# 縮減策について

平成17年11月29日

独立行政法人水資源機構中部支社

## 基礎掘削工(堤体透水ゾーン基礎に河床砂礫を存置すること等によるコスト縮減)

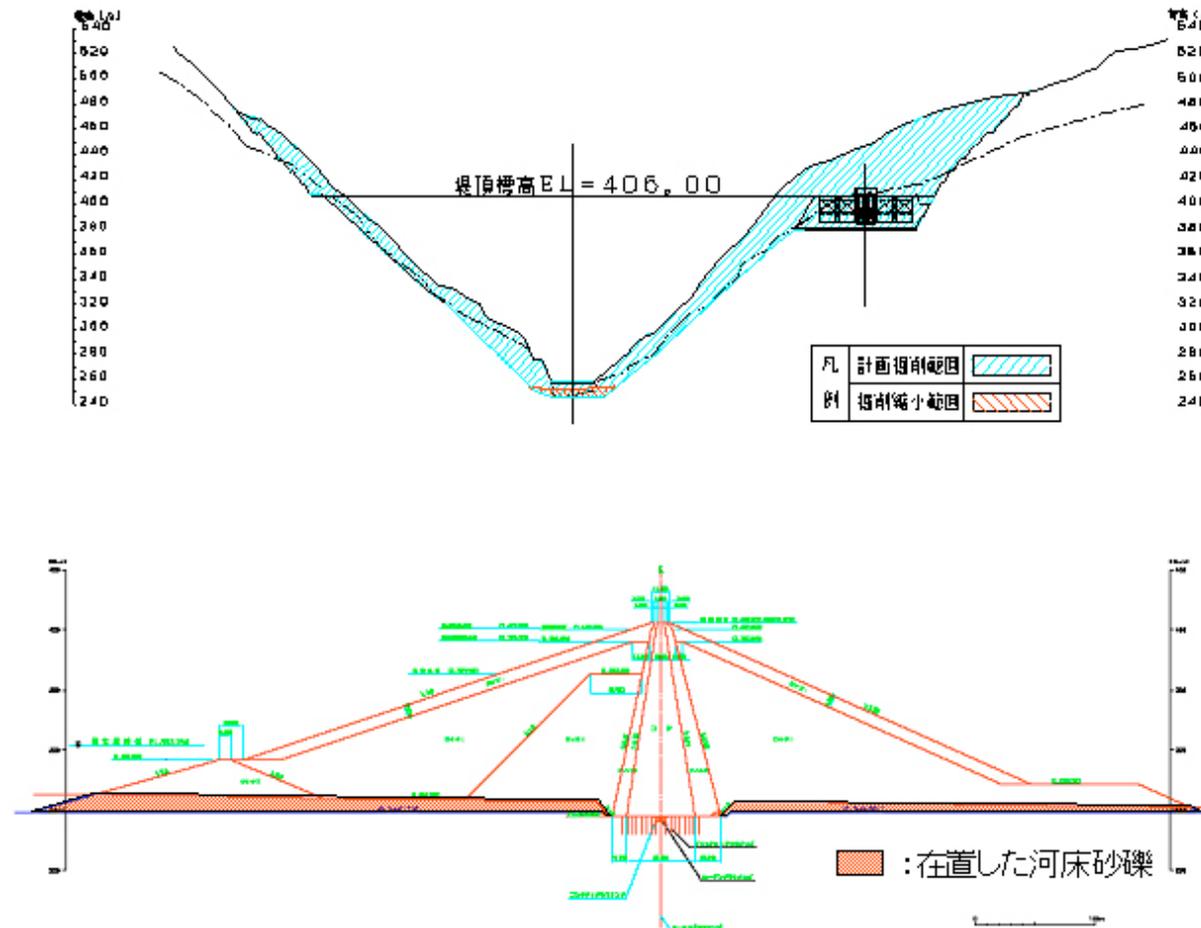
河床砂礫について、現場試験、室内試験を踏まえた技術的検討を行った結果、堤体のロック盛立材相当の強度等を有することが確認されたことにより、河床部の掘削線をあげ掘削数量の縮減を図った。

地質調査結果から掘削線を設定

河床砂礫について、密度、強度、透水性を確認

掘削数量の縮減

## 基礎処理工 (追加孔基準の見直しによる縮減)

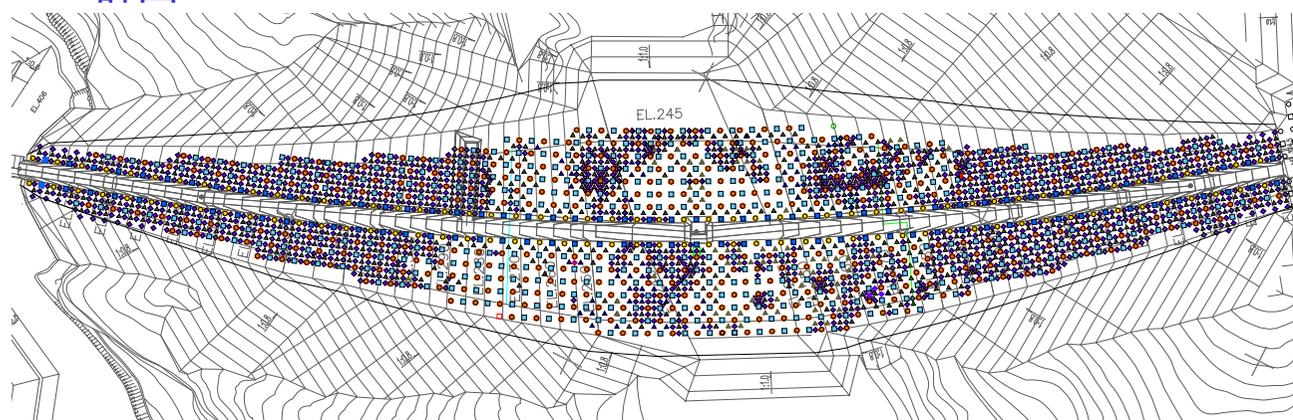
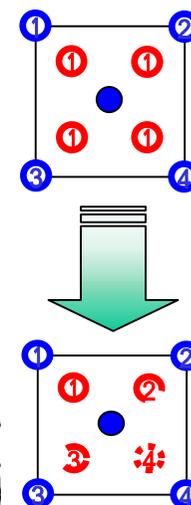
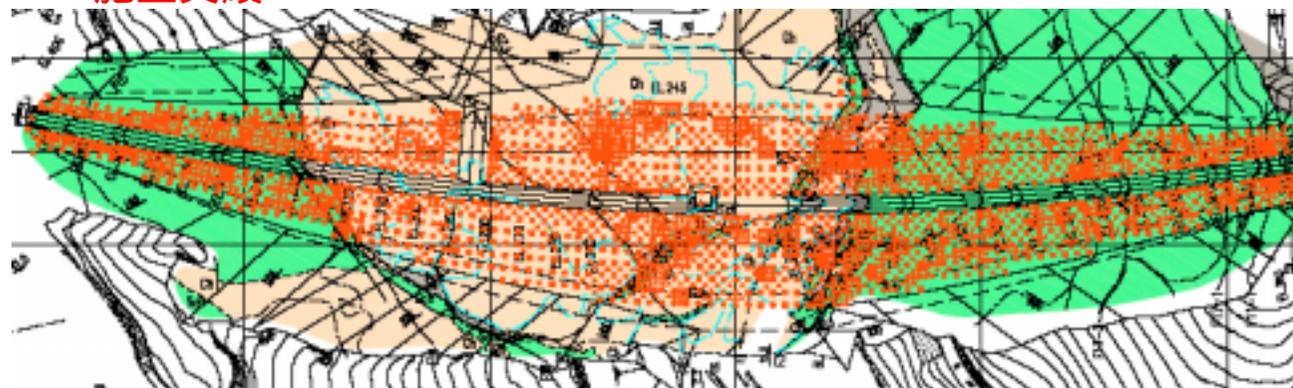
プランケットグラウチングについては、平成15年度に改訂された「グラウチング技術指針」に基づき、追加孔基準の見直しを行った結果、追加孔数量が減少することと想定より地質が良好であったことに加え、きめ細かな施工管理を行うことにより縮減を図った。

試験施工結果  
等から注入仕  
様を設定

想定より地質  
が良好  
きめ細かな  
施工管理

施工数量の  
縮減

## 基礎処理工(改良範囲の見直しによる縮減)

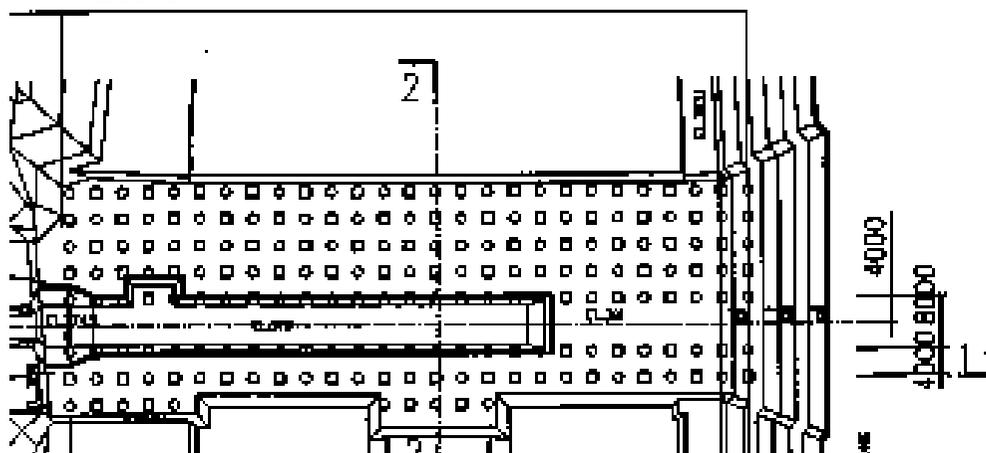
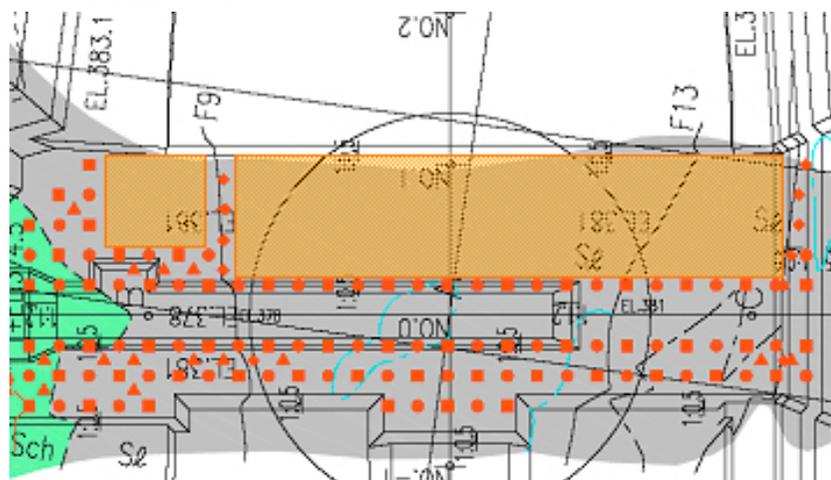
コンソリデーショングラウチングについては、平成15年度に改訂された「グラウチング技術指針」に基づき、改良範囲を決定していたが、技術指針の方針の適用が可能かどうか基礎部の精査を行い、関係機関との技術的検討を行った結果、改良範囲の縮減が可能となったことから、グラウチング数量の縮減を図った。

グラウチング技術指針より  
堤体厚の少ない部分として  
洪水吐き越流部の全面施工  
を計画

想定より地質が良好  
関係機関との技術的検討

施工数量の縮減

## 特殊基礎処理(処理方法の見直しによる縮減)

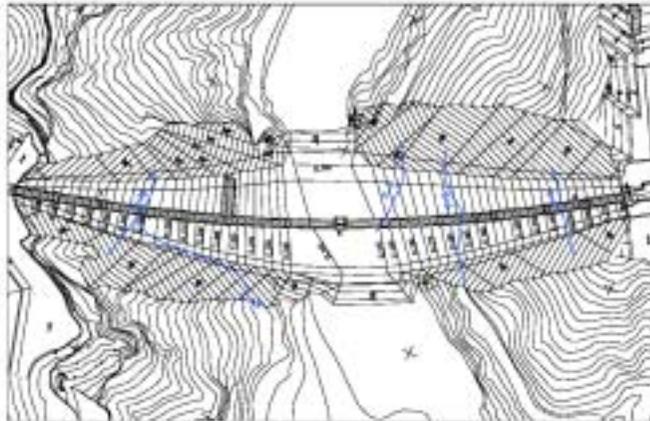
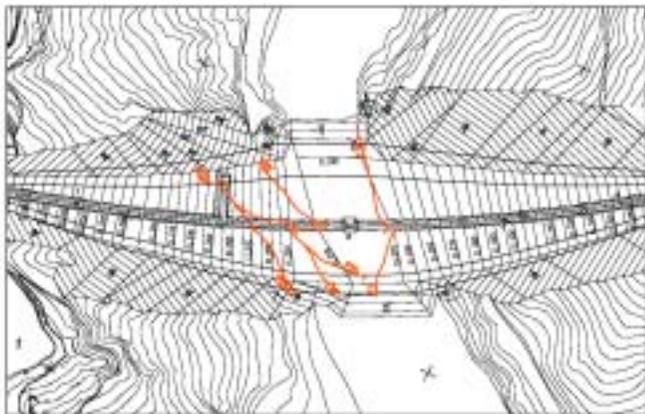
特殊基礎処理について、先行した弱層部周辺のブランクettグラウチングによる改良結果を分析することにより、必要最小限の削孔深度(ステージ)、孔配置(孔間隔)を決定し、効率的な施工管理に努めた。また、想定以上に地質が良好であったことから特殊基礎処理の縮減を図った。

既往ダムの実績  
を参考に計画

透水試験  
結果の評価

必要最小限  
の施工

## ロック盛立(廃棄岩処理費用の縮減)

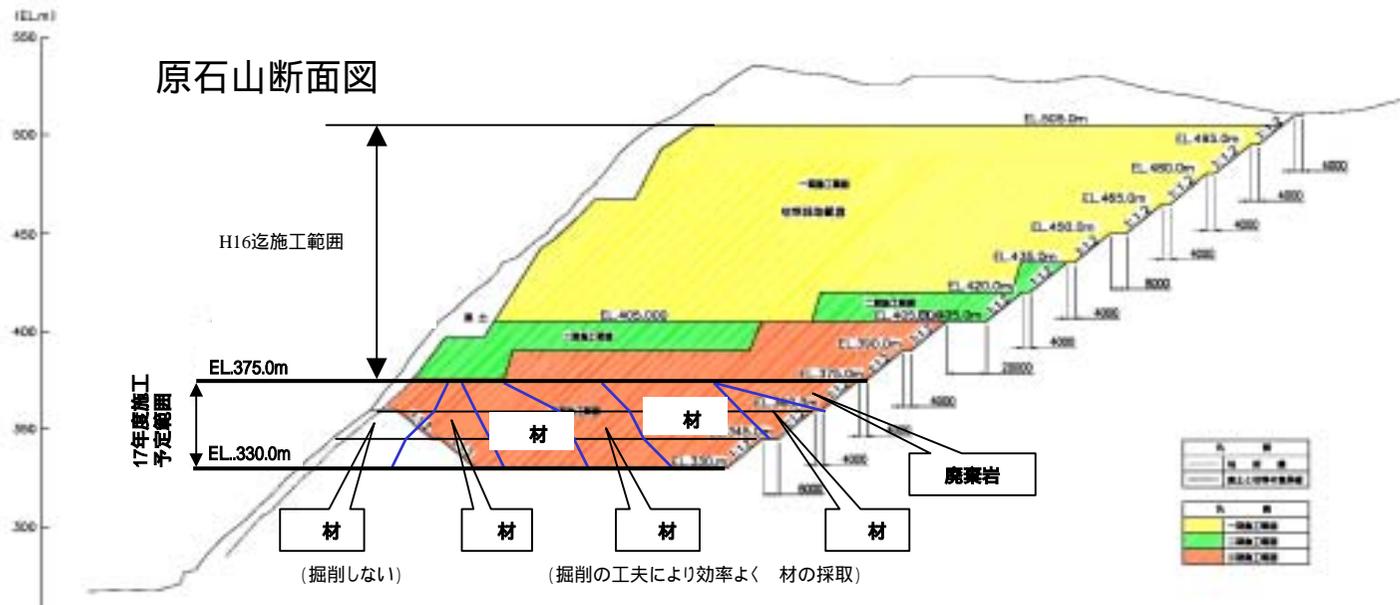
ロック盛立について、当初ロック材を採取するためには、盛立数量以上のロック材、ロック材を掘削することとなり、ロック材、ロック材はロック材として使用できないため廃棄する予定であったが、廃棄岩やロック材、ロック材が存在する原石山地表側での採取を取りやめ、ロック材を効率よく採取し、極力廃棄岩の発生を抑えるように施工計画を見直した結果、廃棄岩が当初の計画より大幅に減少し、廃棄岩の処理費用の減額が図られた。

ロック材採取  
ためのロック材、  
材及び廃棄岩  
を廃棄

廃棄岩の発生を  
極力抑える施工  
計画に変更  
地質が想定以上  
に良好

廃棄岩数量の  
縮減

## ロック盛立(廃棄岩処理費用の縮減)

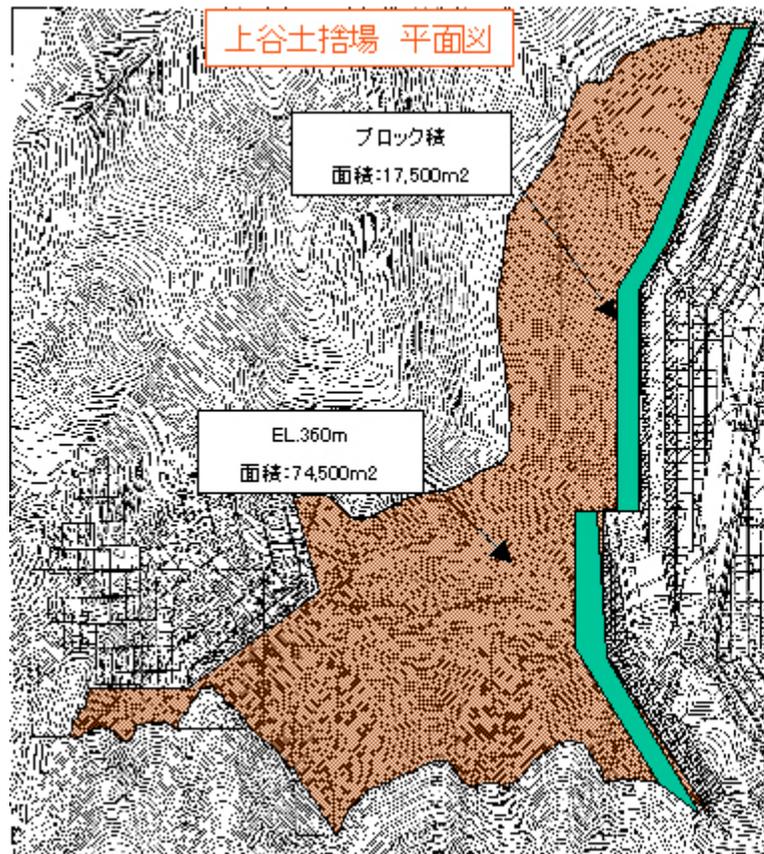
当初はフラットに掘削する予定であった。  
廃棄岩を少なくするため、掘削せず地山をそのまま残すこととした。

## 基礎処理工(カーテングラウチング数量の縮減)

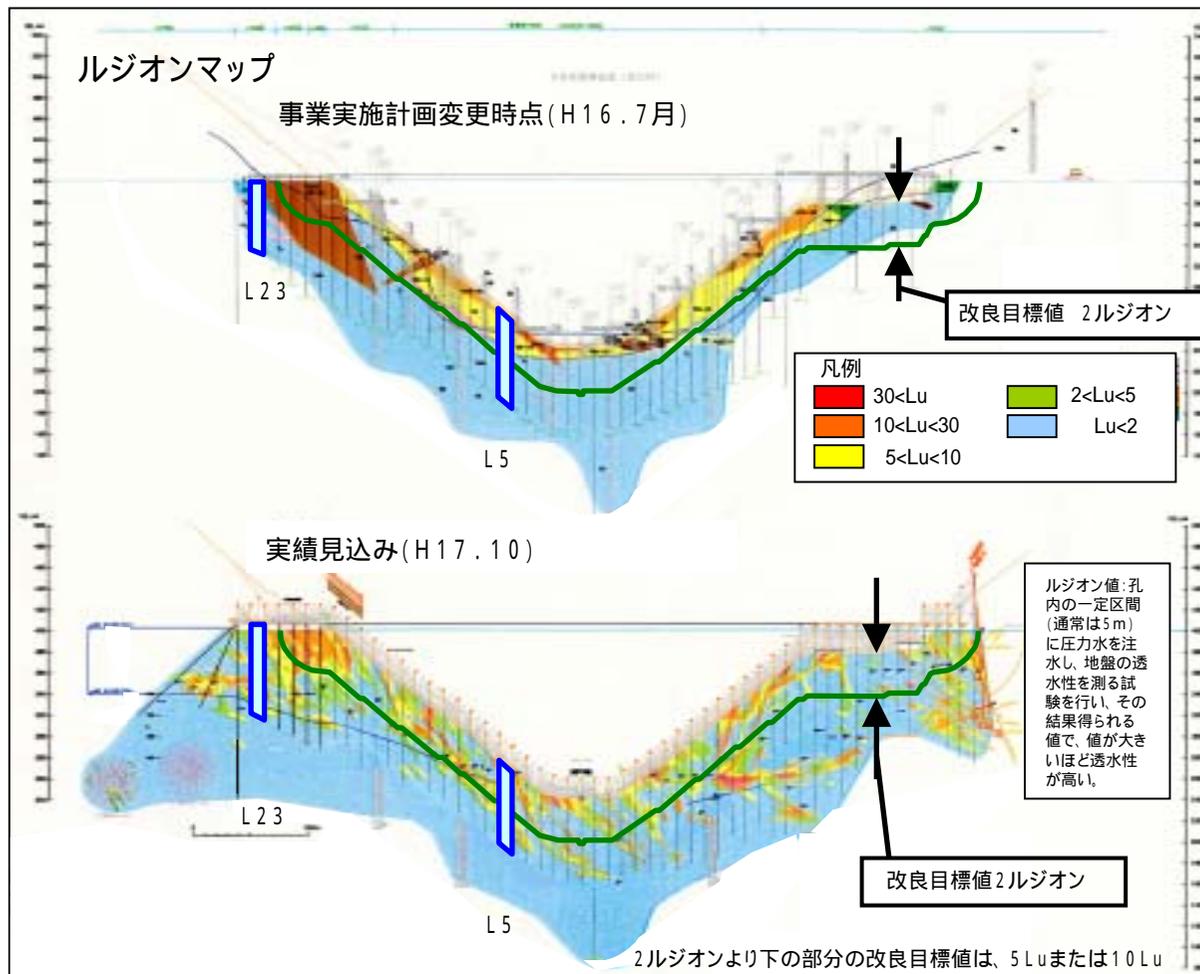
カーテングラウチングについては、当初基礎掘削終了に伴う地質状況や、水理地質構造を踏まえた改良範囲を設定し、カーテングラウチング数量を決定していたが、想定以上に地質が良好であったため、カーテングラウチング数量の減となる見込みとなった。

地質調査・水理地質構造等を踏まえた改良範囲

想定以上に地質が良好

カーテングラウチング延長の減

工事用進入路 平面図

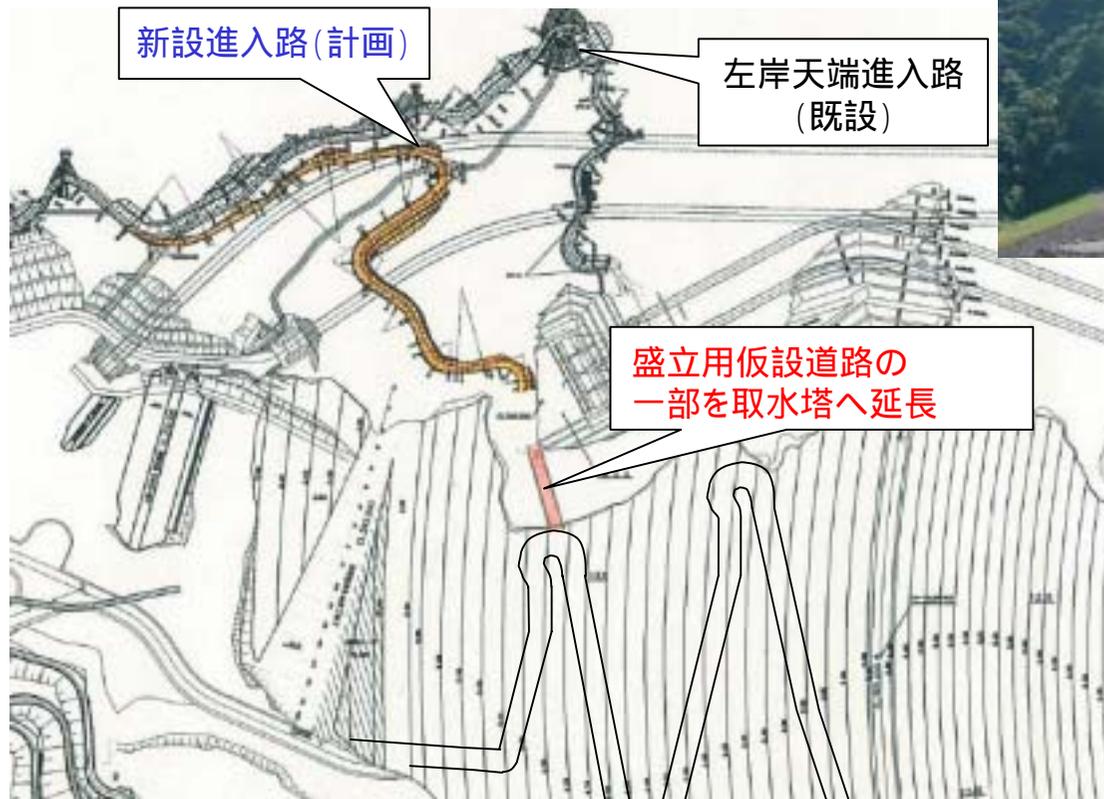
選択取水設備における工事用進入路について、既設の左岸天端進入路から分岐させ取水塔底部まで新設することとしていたが、天候に恵まれ、選択取水設備の施工が想定より順調に進んだことから、堤体盛立工事と調整を行い、工事用道路の新設を取りやめ、堤体腹付道路を工事用進入路として活用することとし、工事用道路の新設をとりやめたことにより、工事用道路進入路費用の削減を図った。

左岸天端進入路から工事用進入路の新設

堤体工事との調整により  
堤体腹付道路を活用

工事用進入路のとりやめ

選択取水塔 標準断面図

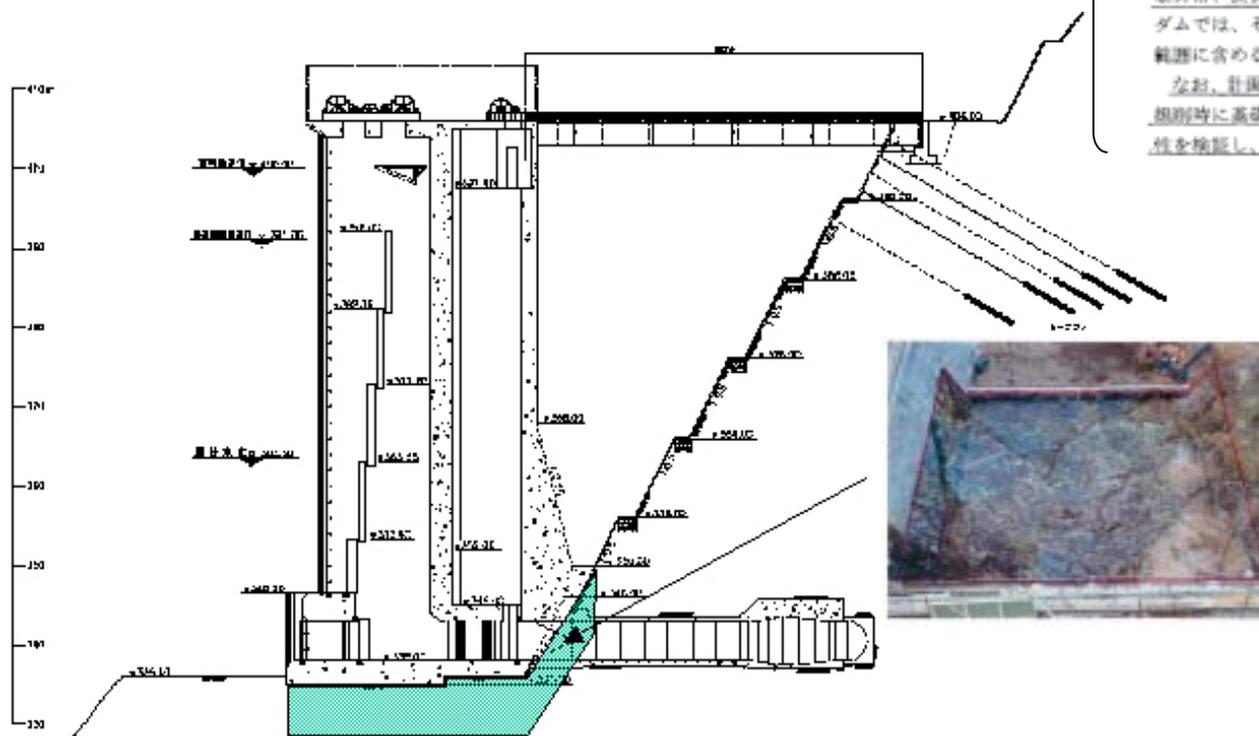
選択取水設備における基礎処理について、当初水資源機構の他ダムの事例から、基礎地盤の弱部を想定してコンソリデーショングラウチングの施工を考えていたが、基礎掘削完了後に基礎地盤を確認したところ、断層・破碎帯等の弱部が確認されなかったためコンソリデーショングラウチングの施工をとりやめたことにより基礎処理の縮減を図った。

他ダムの事例から  
基礎処理を計上

想定より地質  
が良好

基礎処理のとりやめ
